Vorlage Nr.: 2-BV/292/2022
Status: öffentlich
Geschäftsbereich: Bauverwaltung
Datum: 14.03.2022
Verfasser: Spitzweck Barbara

Bebauungsplan Nr. 185 "Erweiterung Schule West"; Würdigung der i. R. d. Auslegung nach §§ 3 Abs. 1 und 4 Abs. 1 BauGB eingegangenen Stellungnahmen und Freigabe für das weitere Verfahren

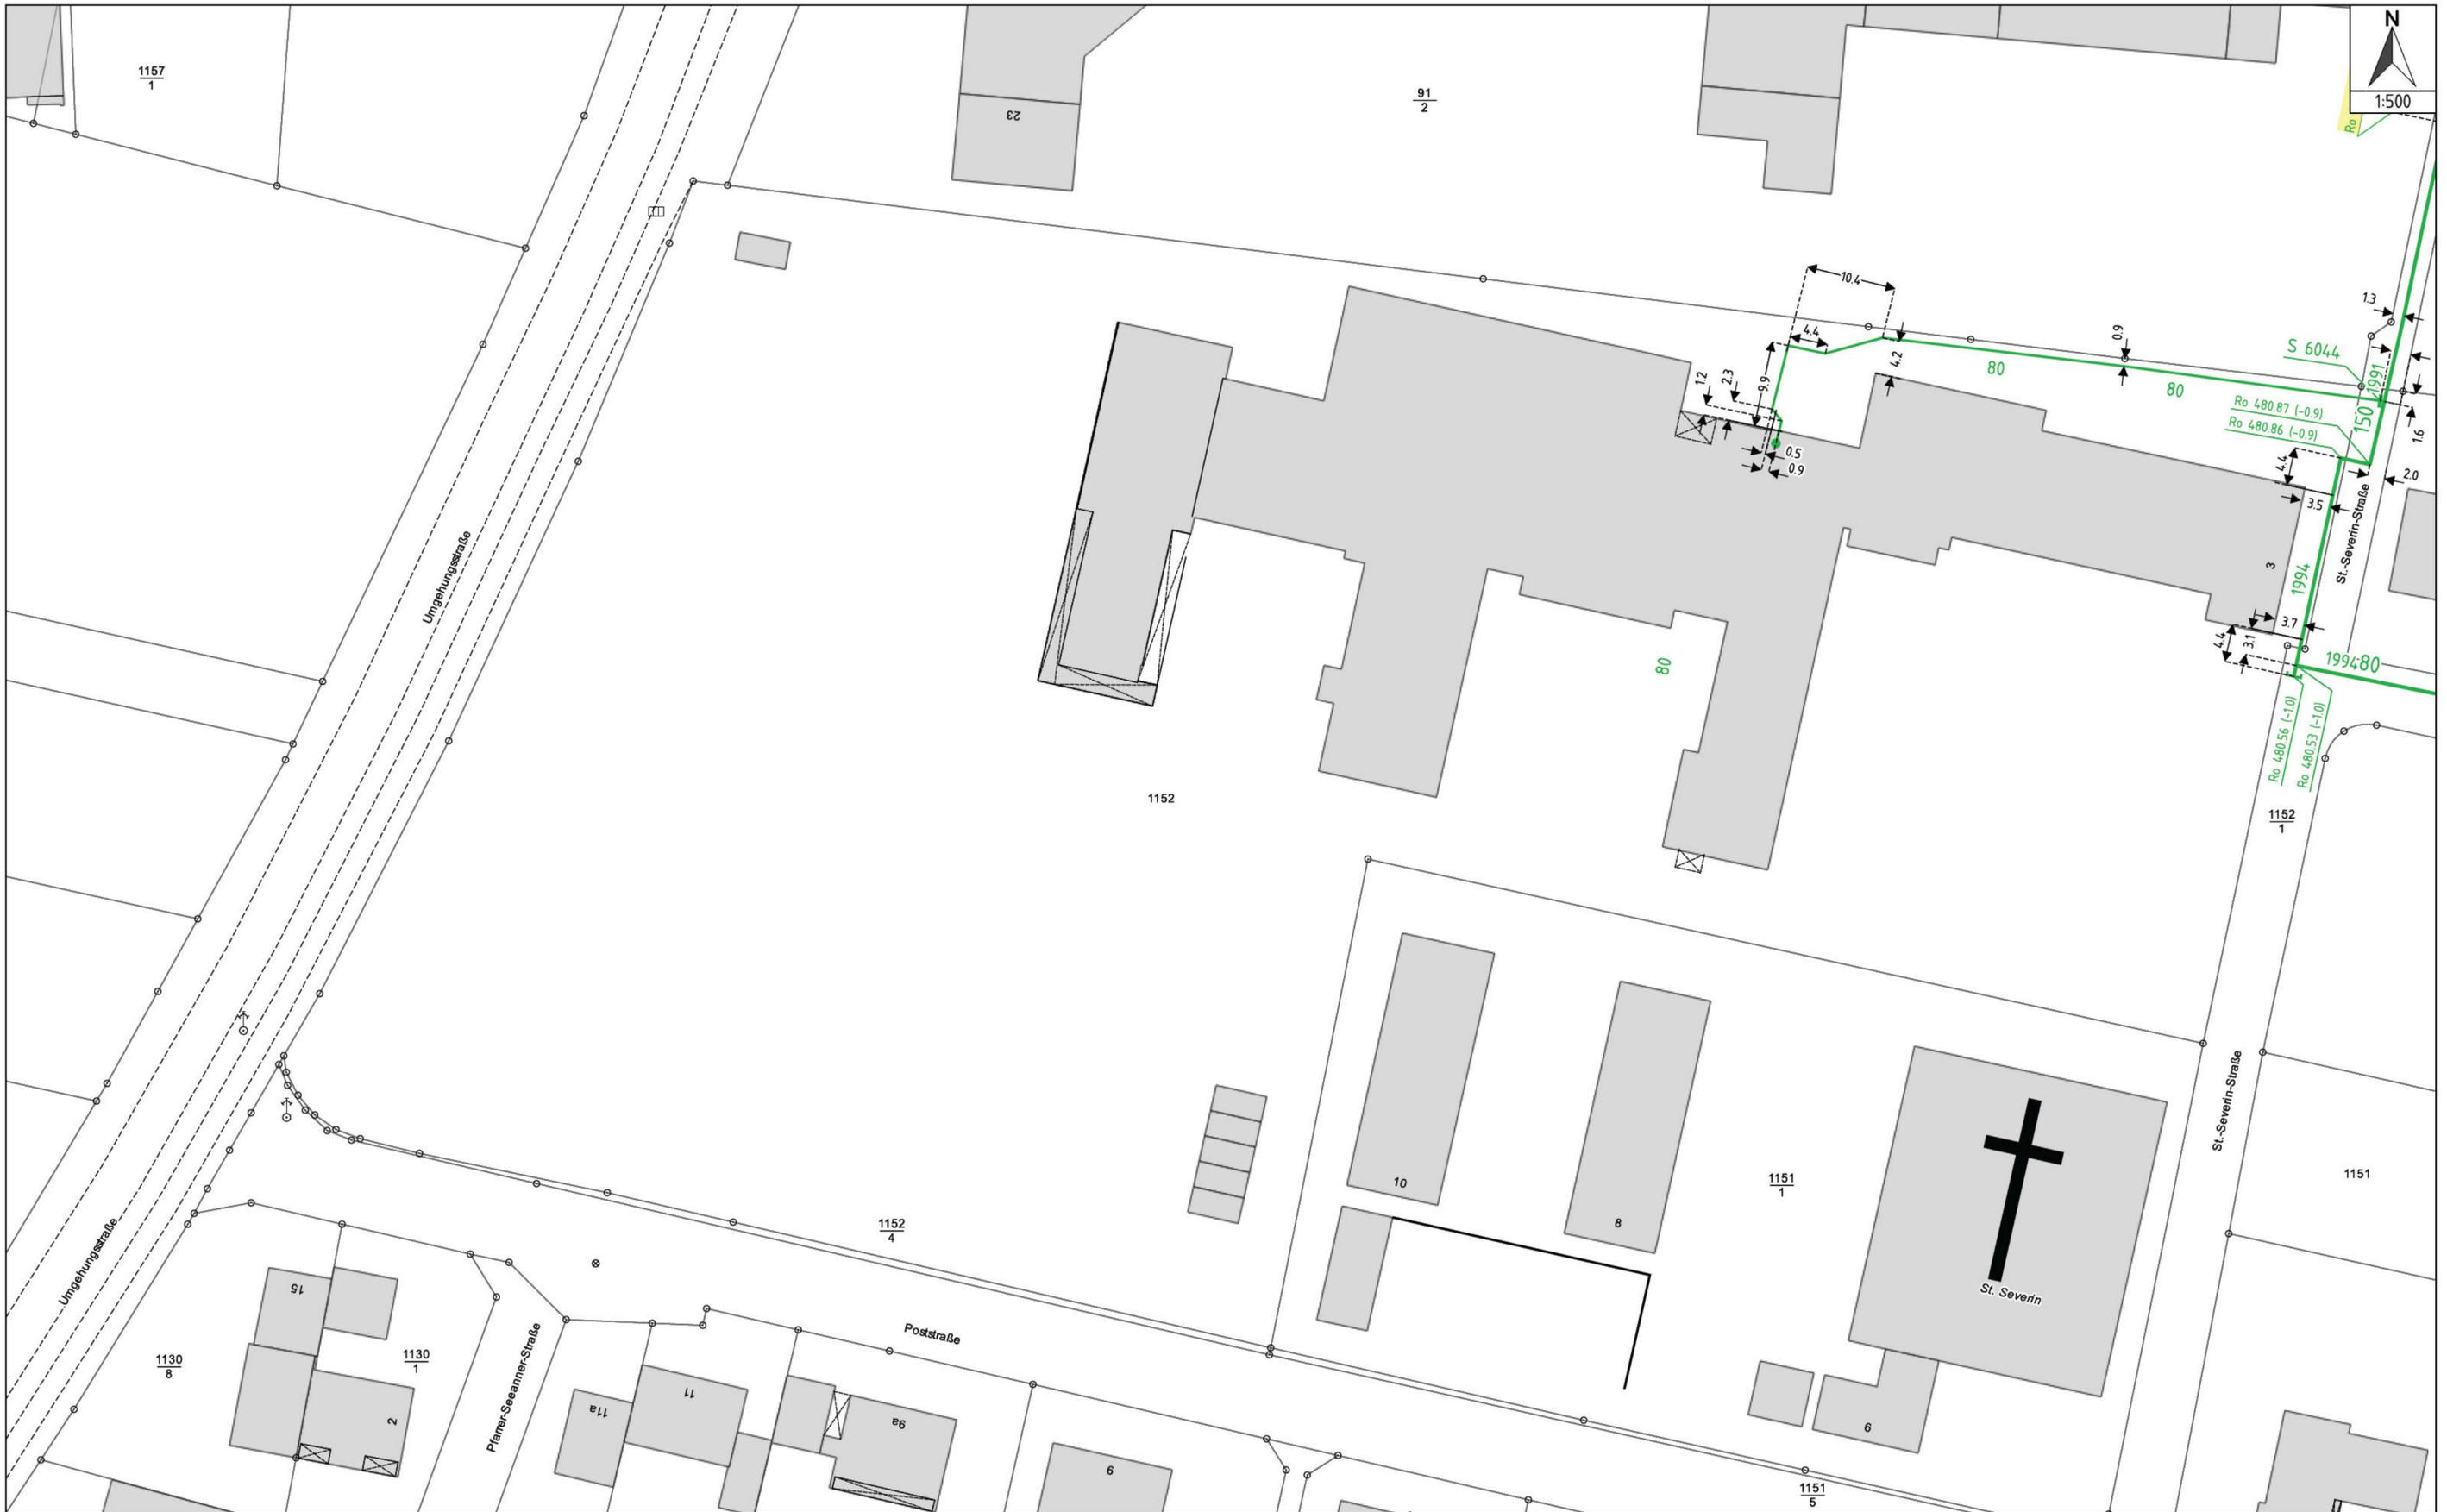
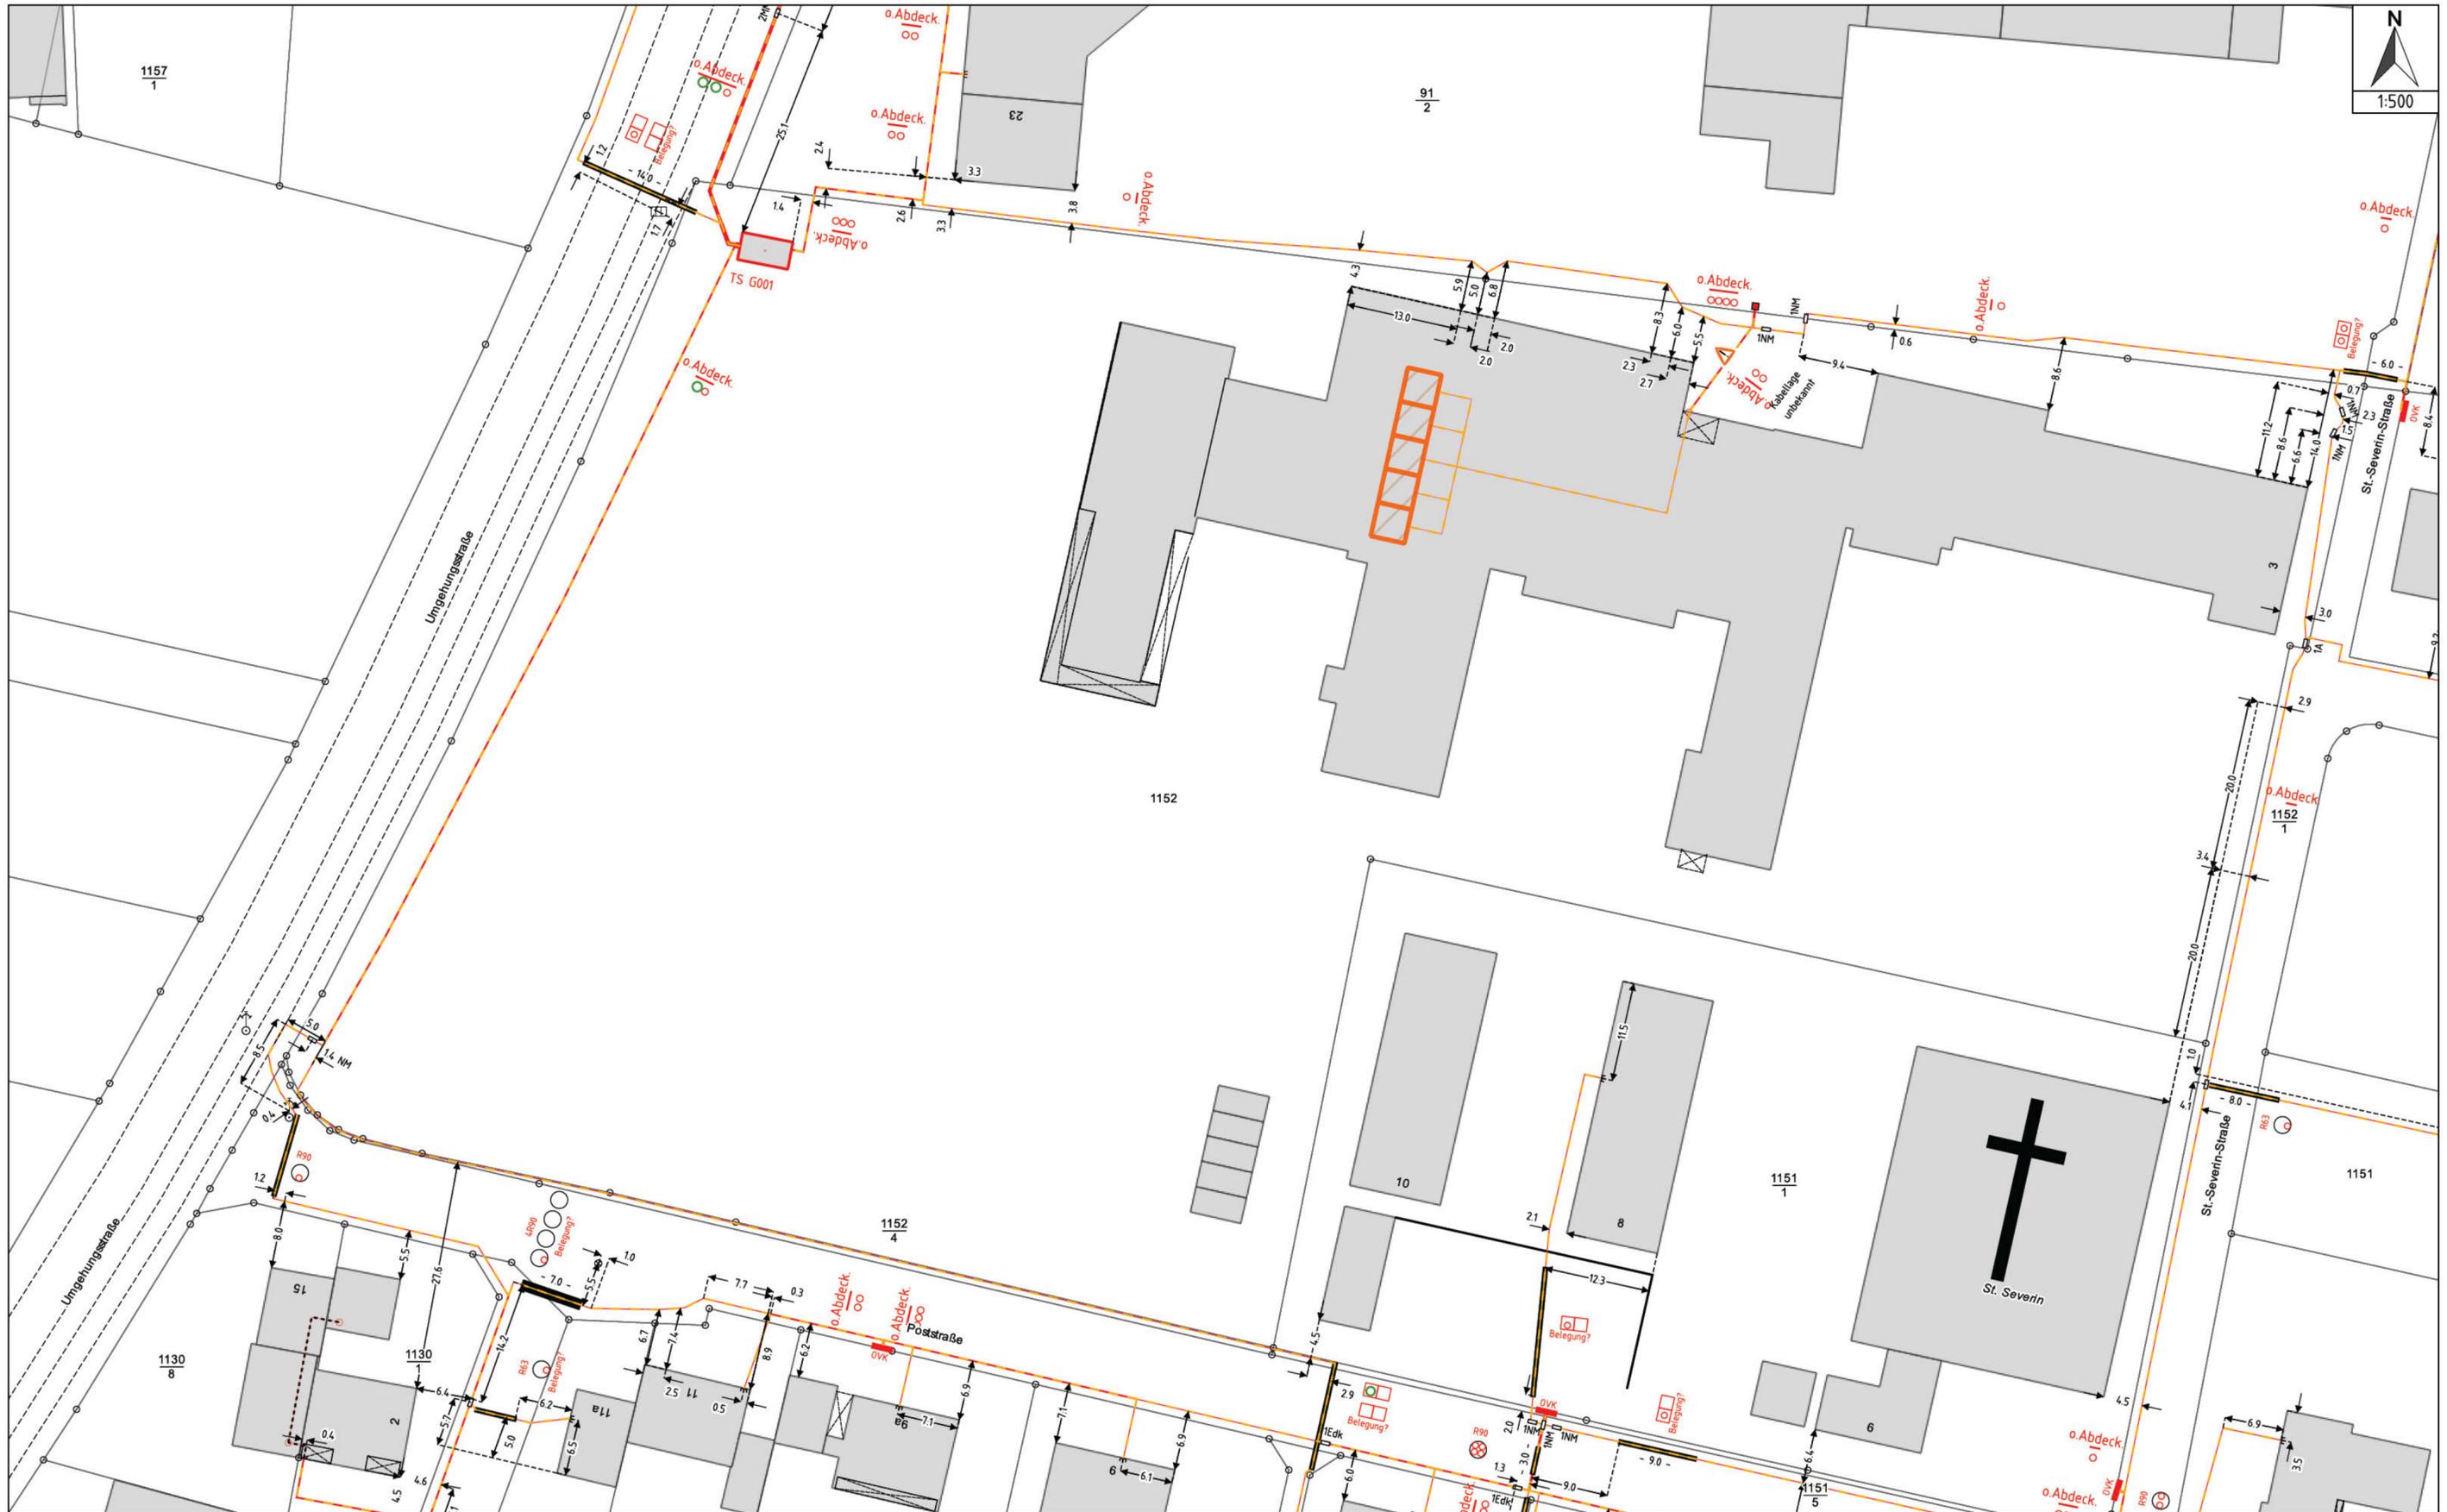
Unsere bestehenden Versorgungsanlagen sind in den beigefügten Bestandsplanauszügen dargestellt (Stromversorgungsanlagen rot und schwarz; stillgelegte Stromversorgungsanlagen gelb, Wasserversorgungsanlagen blau, Erdgasversorgungsanlagen grün).

Hausanschlussleitungen dürfen **nicht** überbaut oder mit tiefwurzelnden Gehölzen überpflanzt werden.

Geplante Baumaßnahmen dürfen nur nach vorheriger örtlicher Einweisung in den Leitungsbestand durch die Aufgrabungskontrolle der Stadtwerke München Tel.-Nr. 089/2361-2139 begonnen werden.

Der Hinweis zu den im Planungsgebiet befindlichen Versorgungsanlagen wird zur Kenntnis genommen und im Rahmen der Bauausführung beachtet.

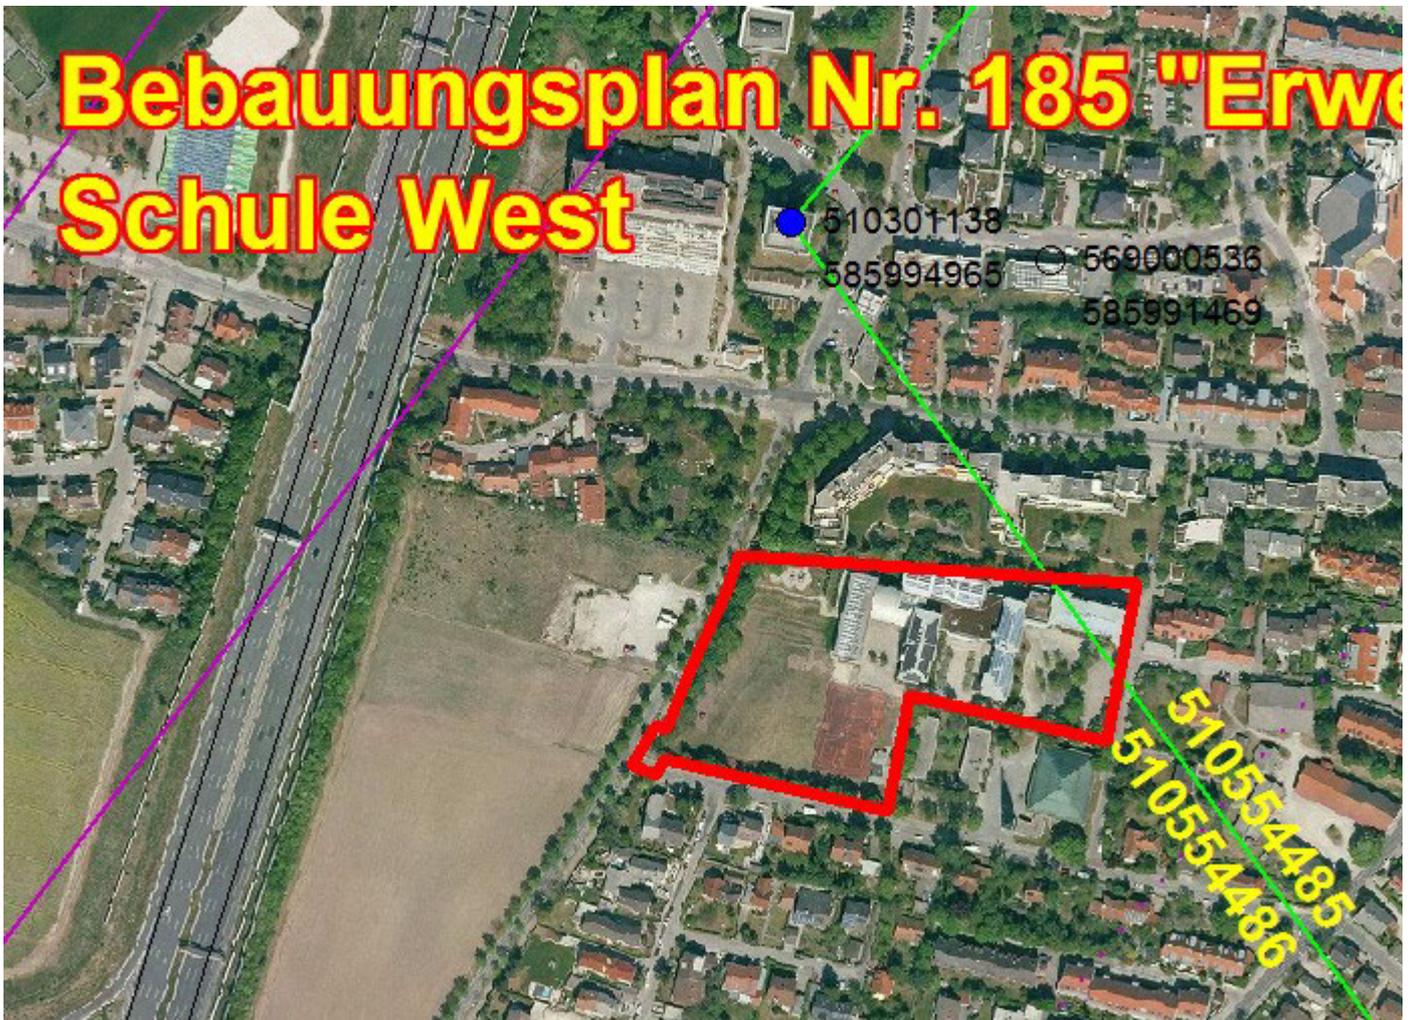
- durch das Plangebiet führen 2 Richtfunkverbindungen hindurch
- die Fresnelzone der Richtfunkverbindungen 510554485_510554486 befindet sich in einem vertikalen Korridor zwischen **16 m und 46 m** über Grund

Man kann sich diese Telekommunikationslinie als einen horizontal über der Landschaft verlaufenden Zylinder mit einem Durchmesser von rund 30-60m (einschließlich der Schutzbereiche) vorstellen (abhängig von verschiedenen Parametern). Bitte beachten Sie zur Veranschaulichung die beiliegende Skizze mit Einzeichnung des Trassenverlaufes. Alle geplanten Konstruktionen und notwendige Baukräne dürfen nicht in die Richtfunktrasse ragen.

Wir bitten um Berücksichtigung und Übernahme der o.g. Richtfunktrasse in die Vorplanung und in die zukünftige Bauleitplanung bzw. den zukünftigen Flächennutzungsplan. Innerhalb der Schutzbereiche (horizontal und vertikal) sind entsprechende Bauhöhenbeschränkungen s.o. festzusetzen, damit die raumbedeutsame Richtfunkstrecke nicht beeinträchtigt wird.

Der Hinweis der Telefonica Germany GmbH & OHG zur vorhandenen Richtfunktrasse wird zur Kenntnis genommen, im Weiteren befolgt und im Rahmen der Bauausführung beachtet.
